Bebauungsplan "Nördlich der Valleystraße"

TOP 1.2.8

Stellungnahme Polizeiinspektion Dachau vom 17.05.2023

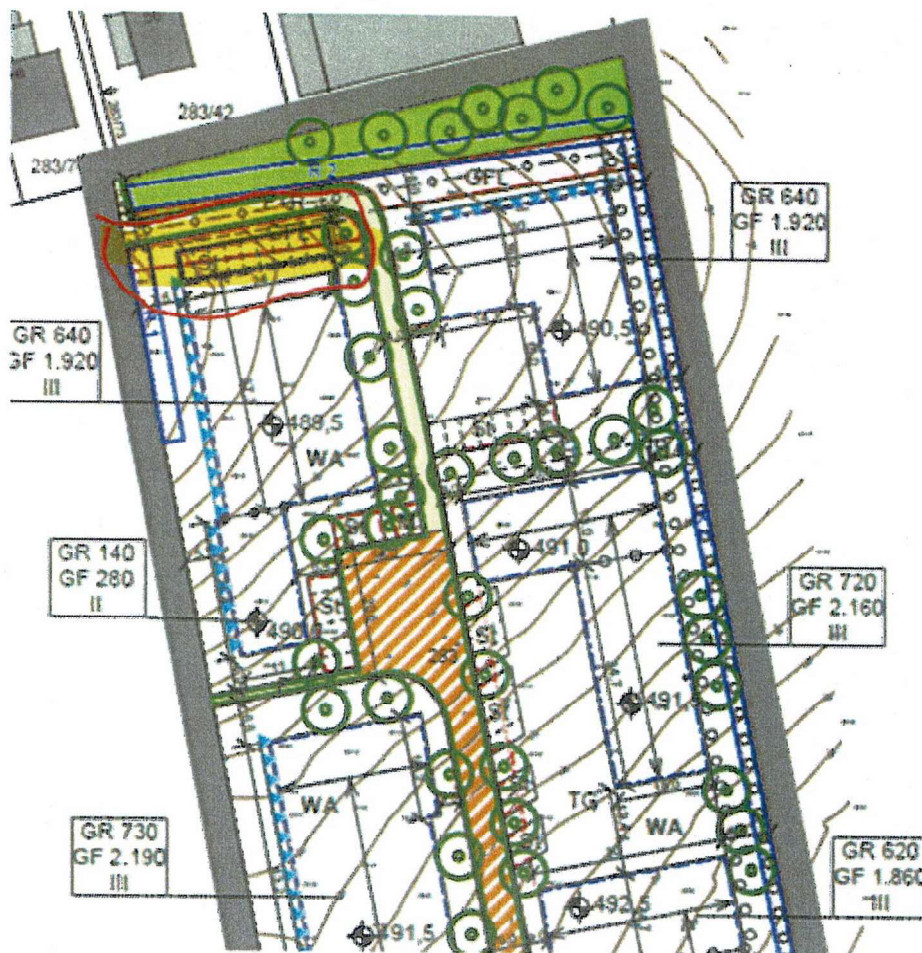
„Für den Bereich des JUZ werden gemäß 5.4 insgesamt 18 Stellplätze eingeplant. Aus der beiliegenden Skizze erklärt sich für uns nicht, wo nebst dem rot markierten Bereich – nach hiesigem Verständnis 8 Stellplätze – weitere 10 Plätze vorhanden sein sollen. Auch wenn angenommen wird, dass Jugendliche i.d.R. nicht mit dem Pkw zum JUZ fahren, wird hiesigerseits in den Raum gestellt, dass sehr wohl Kfz-Verkehr und etwaige Begegnungen zu erwarten sind, durch

Die Schaffung von 8 Stellplätzen für die KiTA wird hiesigerseits als unterdimensioniert erachtet. Infolge von angeplanten 8 – 9 Gruppen und somit 135 – 160 Kindern ist eher davon auszugehen, dass die eingeplanten Stellflächen bereits durch das Personal vollends in Beschlag genommen werden und dennoch nicht ausreichend sind. Infolge stehen zu den Stoßzeiten während des Bring- und Holverkehrs bei weitem keine ausreichenden Stellflächen zur Verfügung. Bei der geplanten Stichstraße mit einer Breite von 6 m, davon 4,75 m Fahrbahnfläche sowie 1,25 Grünstreifen steht zu befürchten, dass zu den Stoßzeiten lebhafter Begegnungsverkehr im Bereich der Stichstraße stattfinden wird.

Infolge der Breite von 4,75 m für den zu erwartenden Zweirichtungsverkehr wird befürchtet, dass der Grünstreifen regelmäßig als Ausweichfläche für den Kfz-Verkehr genutzt oder Fußgänger sowie Radfahrer auf den Grünstreifen gedrängt werden. Infolge steht erfahrungsgemäß zu erwarten, dass bei Inbetriebnahme der Einrichtung innerhalb kürzester Zeit Beschwerden eingehen und sich Forderungen zur Verkehrsberuhigung ergeben werden. Wünschenswert wäre ein Bring-/Holbereich, welcher in der Ausgestaltung geeignet ist, zu Stoßzeiten dem erhöhten Verkehrsaufkommen gerecht zu werden.

Dass in diesem Zusammenhang 18 Stellplätze für das JUZ zu Abendzeiten vorgesehen sind, erscheint in diesem Zusammenhang überdimensioniert. Günstiger wäre es aus hiesiger Sicht, die Stellplätze JUZ nach Möglichkeit in direkte Nähe zur

KiTA zu planen. Hierdurch könnte sowohl zu den Stoßzeiten fröhs wie mittags/nachmittags genügend Parkraum für den Bring-/Holverkehr geschaffen und selbiger Platz abends für das JUZ genutzt werden. Infolge wäre auch ein Befahren des 4 m breiten F+R-Weges nicht erforderlich, wodurch auch ein Konflikt zwischen motorisierten und nicht motorisierten Verkehr vermieden werden kann.

Es sind 18 Stellplätze auf dem Baugrundstück des JUZ eingetragen (9 im Norden = Fuhrpark, 9 am Wendehammer = Besucher). Des Weiteren ist innerhalb des JUZ-Bauraums die Unterbringung von Stellplätzen, Garagen oder Carports möglich, soweit die aktuelle Situation des JUZ (v.a. der Fuhrpark) diesen Bedarf hat. Der F + R nach Norden wird nur für Berechtigte befahrbar sein, nicht für den allgemeinen Besucherverkehr. Die dortigen Stellplätze werden optisch als zum JUZ Fuhrpark gehörend gestaltet (z.B. beschriftet), während die am Wendehammer öffentlichen Charakter haben. Dass die Bediensteten des Seniorenwohnens die Parkplätze des JUZ nutzen, ist nicht anzunehmen, da diese direkt vor der eigenen Tür über ausreichend Stellplätze verfügen (kurze Wege). Zudem dürften die Stellplätze nördlich des JUZ gerade außerhalb der JUZ-Betriebszeiten von den Fahrzeugen des JUZ-Fuhrparks belegt sein.

Die Stellplatzplanung hält sich an die Vorgaben der Haimhauser Stellplatzsatzung. Ziel ist es langfristig beim MIV ein Umdenken und nachhaltiges Handeln der Eltern zu erreichen. Im Jahr 2023 steht die Gemeinde am Beginn dieses Prozesses. Die auf die Zukunft ausgelegte Planung will vermeiden, dass künftig nicht genutzte/ benötigte Flächen unnötig versiegelt werden. An der bisherigen Planung wird deshalb festgehalten. Dennoch erkennt die Gemeinde die Bedenken der PI Dachau, dass zum gegenwärtigen Zeitpunkt 8 Stellplätze für einen 9gruppigen Kindergarten nicht den Anforderungen der Realität entsprechen. Um den momentan noch hohen Pkw-Parkdruck zu begegnen, sind in der unmittelbaren Nachbarschaft zahlreiche für den Hol- und Bringverkehr geeignete Stellplätze vorhanden: Direkt an der Valleystraße südlich des Abenteuerspielplatzes (außerhalb des Geltungsbereichs) sowie am Wendehammer (die Stellplätze des JUZ dürften insbesondere in den Morgenstunden frei sein). Gerade die Mehrfachnutzung der JUZ- und Kinderhaus-Stellplätze ist angestrebt, um insgesamt unnötige Versiegelung zu vermeiden. Die Gefahr des Überfahrens des Grünstreifens und des ungeordneten Parksuchverkehrs kann damit ausgeschlossen werden.

Die Stellungnahme der PI Dachau wird zur Kenntnis genommen. Der Gemeinderat macht sich die Abwägung zu Eigen. Eine Änderung der Planung ist nicht veranlasst.
